Ofício nº 1254/2017/GAB- CIDADES

Assunto: Envio do Relatório Situacional Obras da Copa inclusas nos TAG's
(Referente a Agosto/2017).

RELATÓRIO SITUACIONAL – OBRAS SAOBC

REFERÊNCIA: AGOSTO/2017

Fotografia 43 – Meio-fio quebrado

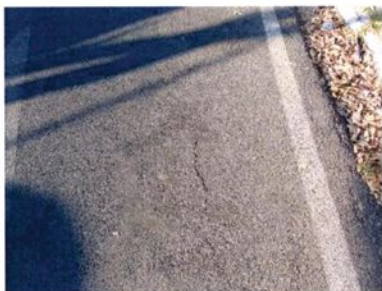
- Meio-fio quebrado – Rua das Begônias – fotografias 03 e 04, Rua dos Crisântemos – fotografias 21 e 22, Rua das Papoulas – fotografia 43, Rua Onze de Maio – fotografias 62 e 71, e Avenida Dom Carlos Luís D'amour – fotografias 98, 99, 100, 108 e 119;

Fotografia 106 – Calçada mal feita

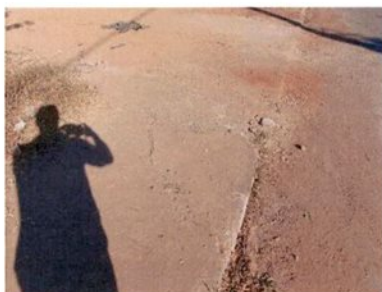
- Calçada acima do meio-fio - Rua das Papoulas – fotografia 38;
- Calçada mal feita - Rua Onze de Maio – fotografias 79 e 80, e Avenida Dom Carlos Luís D'amour – fotografias 106, 109 e 112;

FOTO 01: Frente 1- Reforma do Setor C-AR(Pav terreo)-Instalação Rede de Dutos (Sistema de refrigeração)

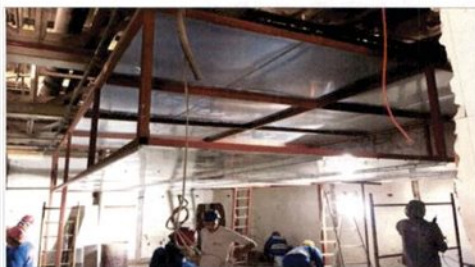
A reforma do Setor C (em andamento) foi iniciada em janeiro/2017, o ritmo de serviços está bem abaixo do planejado em cronograma, devido ao baixo efetivo concentrado nesta frente e constante falta de materiais.

Atualmente, estão trabalhando na execução de alvenarias e confecção dos dutos de ar, entretanto, o ritmo das instalações no entre forro deveria estar em fase adiantada, afim de não ocasionar interferências. A fiscalização solicitou a contratada que siga o planejamento/etapeamento na área da reforma, visto que a contratada está executando serviços de alvenaria e concretagem em áreas que não foram realizadas as instalações elétricas e telemática, tal desordem no etapeamento gera atrasos e prejuízos, além disso prejudica a qualidade final dos acabamentos.
